機種集合形漏電監視装置

集合形漏電監視装置 対応 CC-Link バージョンおよび端子台変更のお知らせ

扱	Α	日付	2015年5月	件名	集合形漏電監視装置 対応 CC-Link
整理番号	山−1157	三菱電機(株)福山製作所		計石	バージョンおよび端子台変更のお知らせ

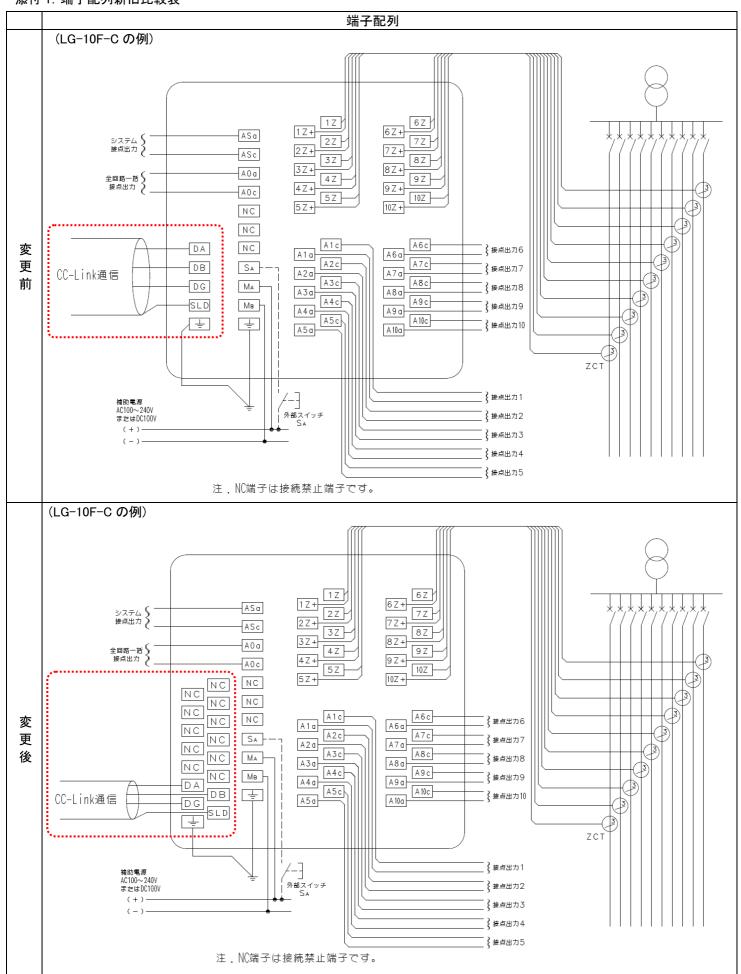
対応可能な CC-Link バージョンを Ver1.10 専用から Ver1.10、Ver2.00 共用に変更します。 あわせて、オプションの端子台を 5 端子品から 16 端子品に変更します。

- ※端子配列の変更点については、添付2頁(端子配列新旧比較表)をご参照ください。
- ※取扱説明書については、CC-Link Ver2.00の設定および使用方法を記載した内容に改訂します。
